Polder/Dijkvak
Joanna Mariapolder
dp 0765 – dp 0779

PZDT-M-10006

DEFINITIEF

Controle/vrijgave toetsing Joanna Mariapolder

Glooiingskaart met eindscores Joanna Mariapolder dp 0765 - dp 0779

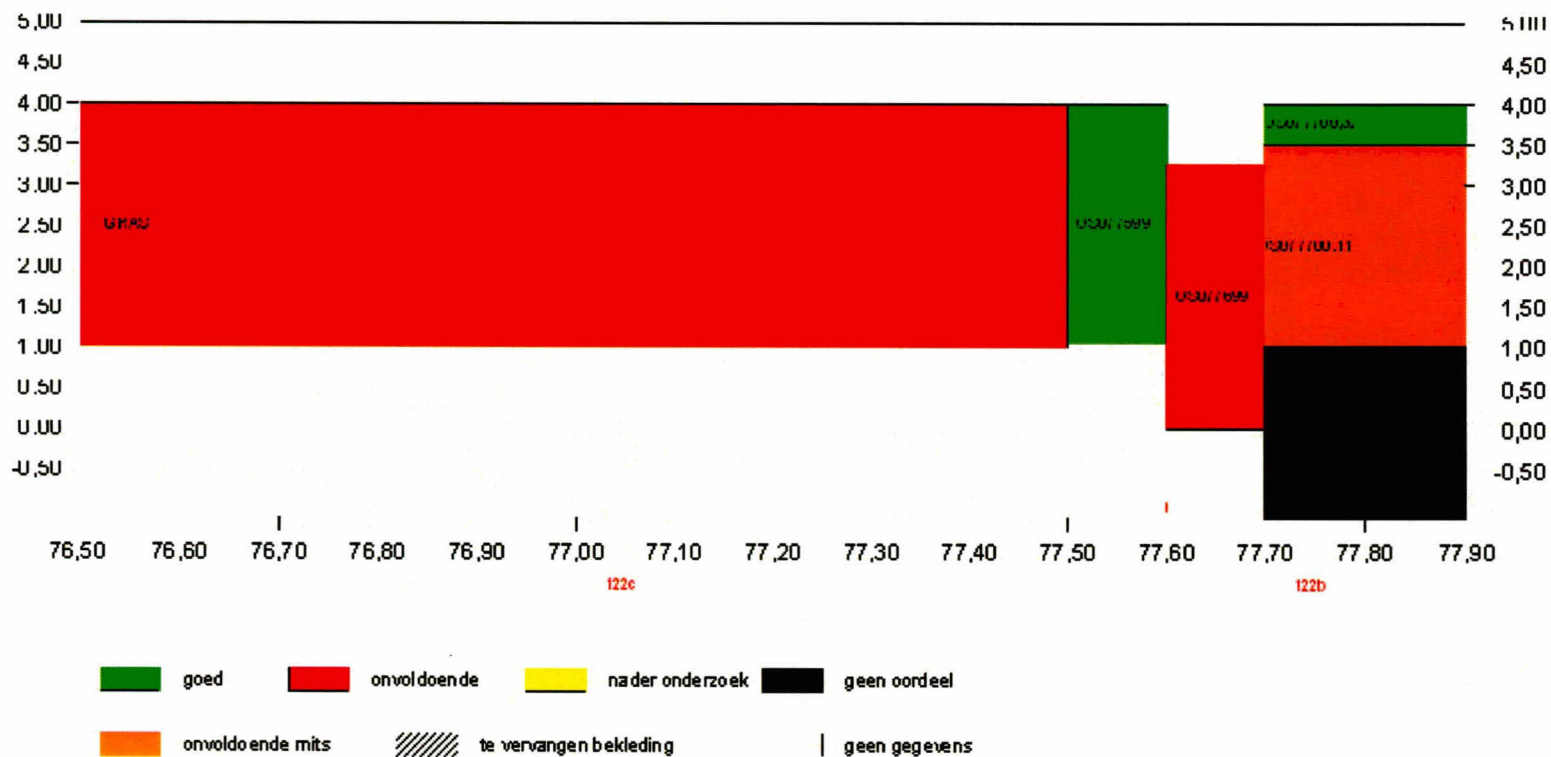
| Vlakcode | Toplaagtype | Bijzonderheden | Eindscore |
|-----------------------------|-----------------------------------|---|---------------------|
| OS077602, OS077605 | Basalt (26) | | ONVOLDOENDE |
| OS077698, OS077699 | Haringmanblokken (11,1) | Direct op klei | ONVOLDOENDE |
| OS077700,11.1 | Haringmanblokken (11,1) | Op steenslag dik 0,10 m en sortering 0-40 mm op kleilaag 0,80 m | ONVOLDOENDE MITS |
| OS077700,32 | Klinkers (32) | Op havenplateau | ONVOLDOENDE |

Glooiingskaart met scores afschuiving Joanna Mariapolder dp 0765 - dp 0779

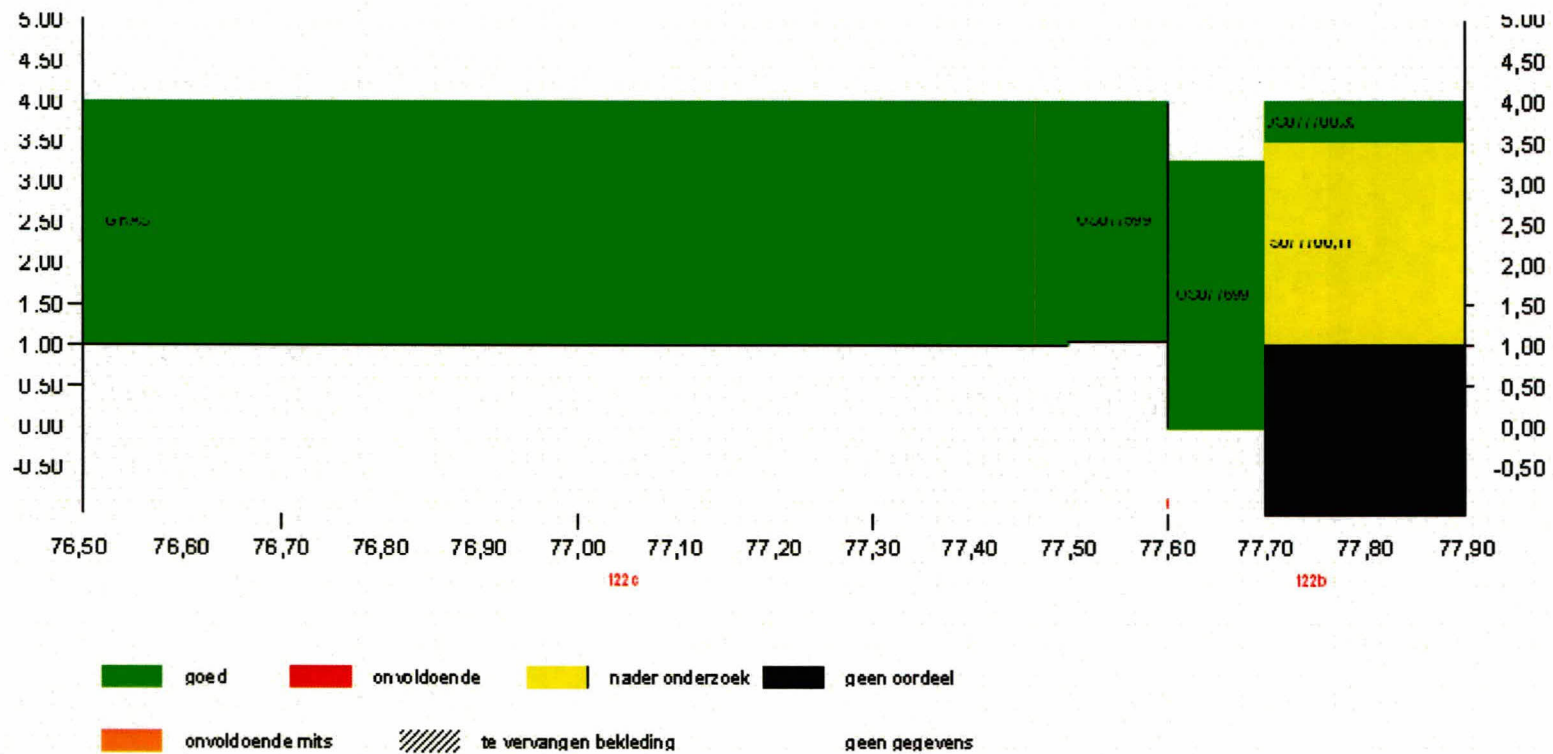
Vlakcode: OS077599
- Bekledingstype hydroblocks met ecotoplaag (27,5) op steenslag
Score: **GOED** (score afschuiving goed)

Vlakcode: OS077699
- Bekledingstype Haringmanblokken (11,1) direct op klei
Score: **ONVOLDOENDE** (score afschuiving goed)
Bekleding in slechte staat, veel verzakkingen, zie veldbezoek

Vlakcode: OS077700,11.1
- Bekledingstype Haringmanblokken (11,1) op steenslag (dik 0,10 m en sortering 0-40 mm) op kleilaag dik 0,80 m
Score: **ONVOLDOENDE MITS** (score afschuiving nader onderzoek, bekleding met erg steil talud 2:3)

Vlakcode: OS077700,32
- Bekledingstype klinkers (32) op havenplateau, getoetst als vlakke betonblokken (11)
Score: **ONVOLDOENDE** (score afschuiving goed)
Deel klinkerverharding onder ontwerppeil
